## 第16回 高輪築堤調査・保存等検討委員会

日時：2022年4月6日（水）10:00～

## 第 15 回 高輪築堤調査・保存等検討委員会

### 開催記録（案）

### 3. 北口広場基礎杭の施工について

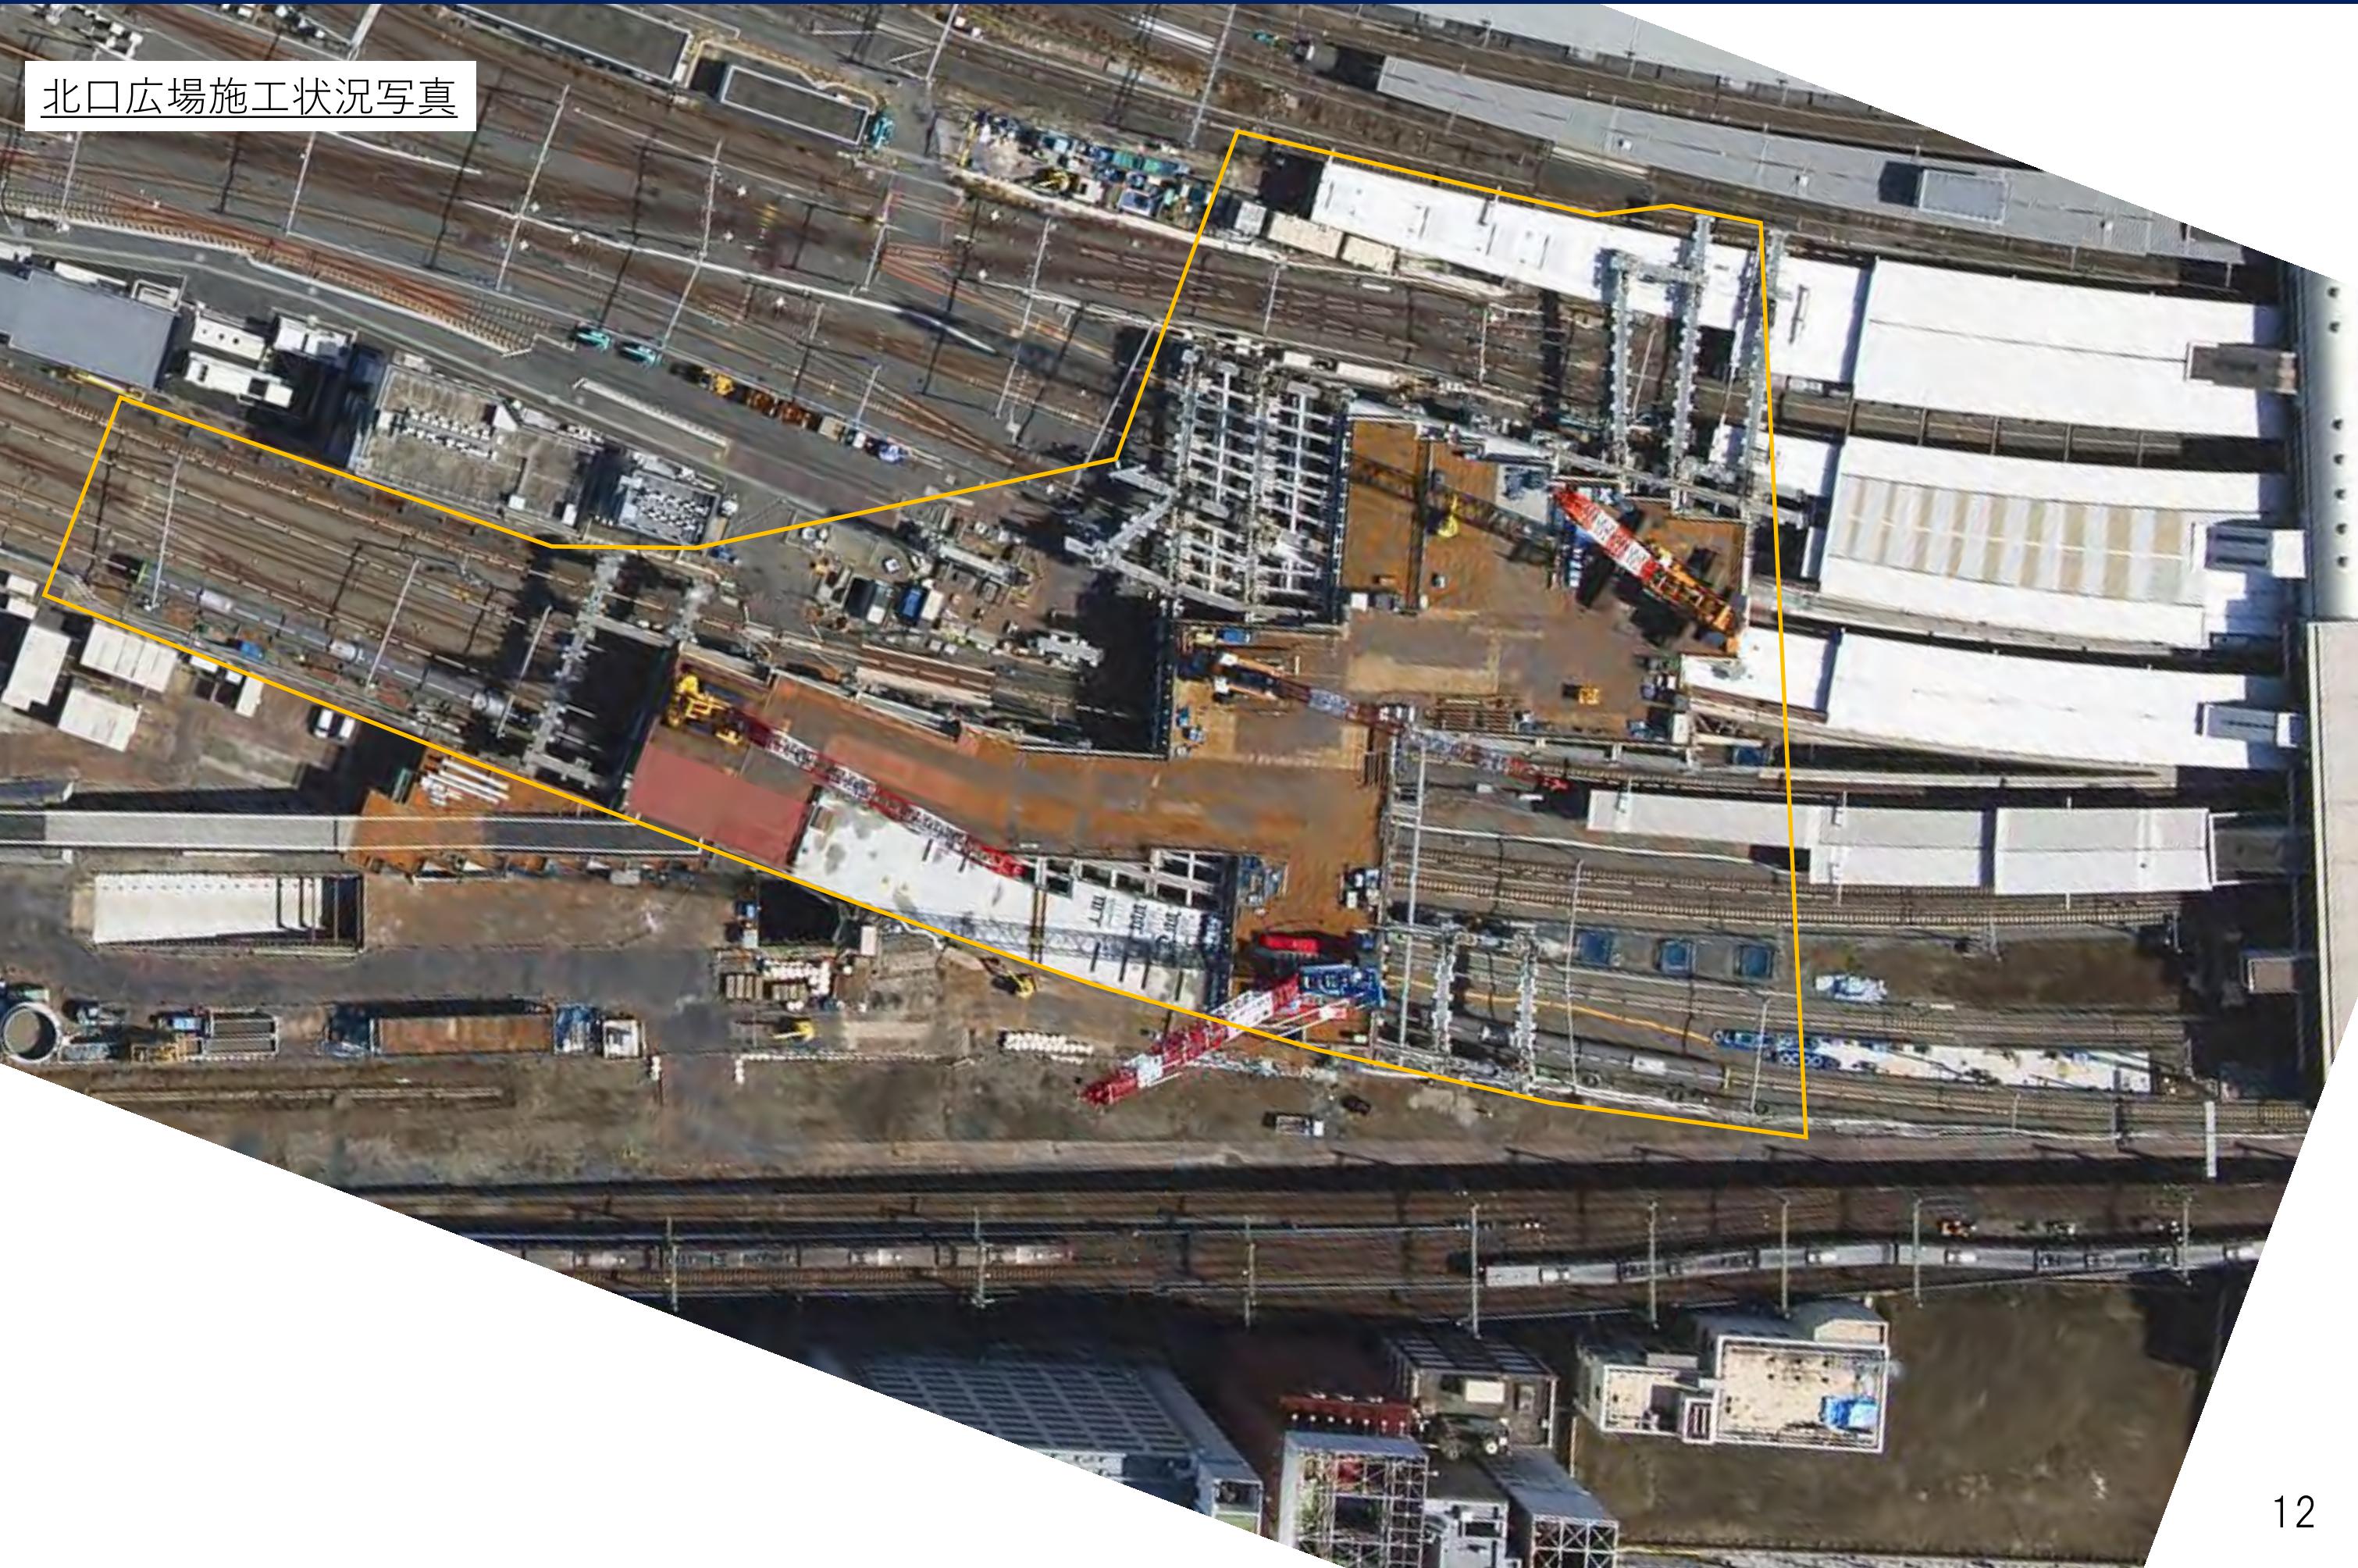
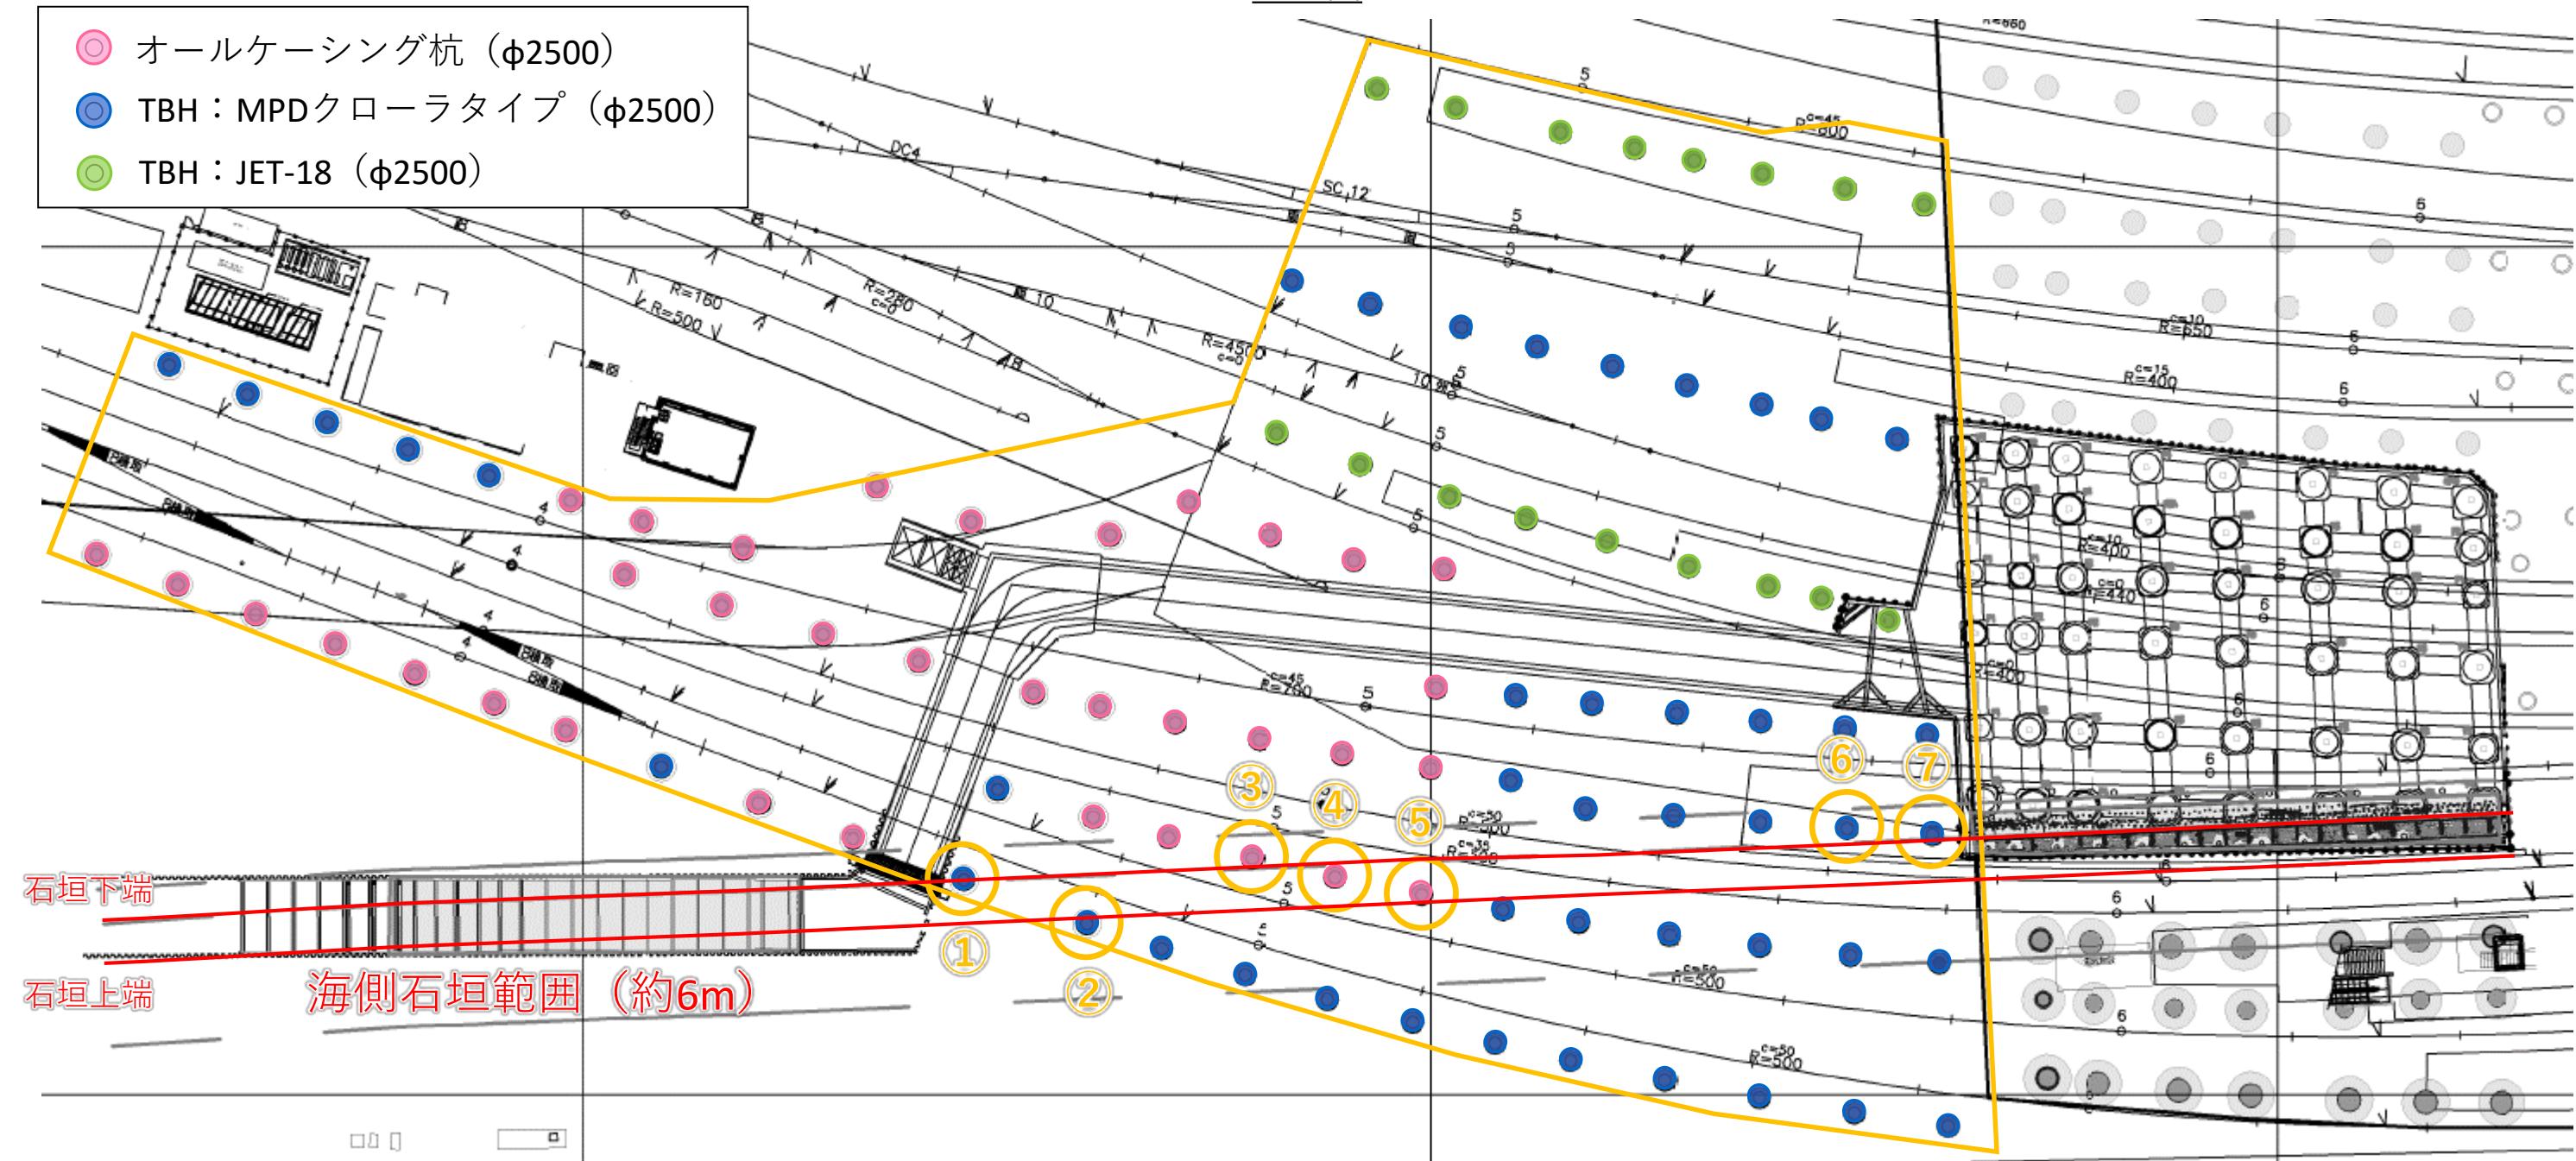
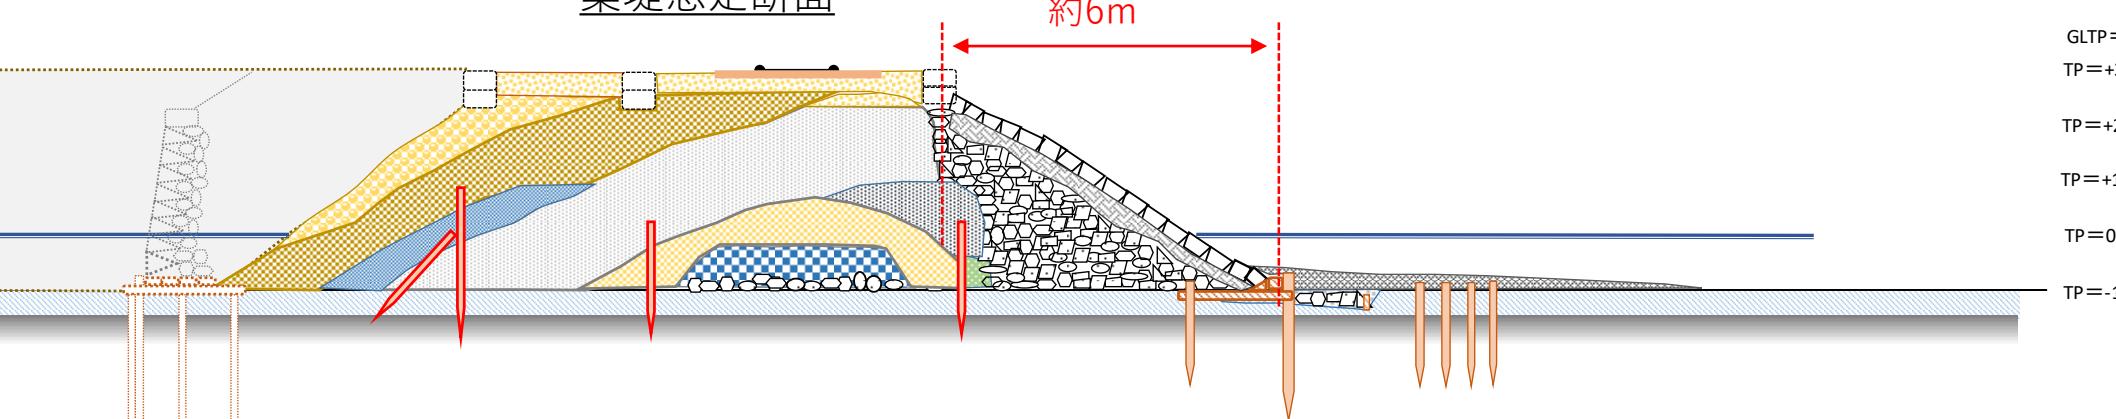
北口交通広場について既に杭を打ったということだが、当時の情報で変わったことがなかったかどうか改めて報告してもらいたい。

施工記録には築堤石のような地中障害が出てきた記録はなし  
(地中障害があった場合でも一般的には工法上、確認は難しい)

施工記録には築堤石のような地中障害が出てきた記録はなし  
(築堤石程度の地中障害があった場合には、一般的には施工は難しく、掘削が出来ない可能性が高い)
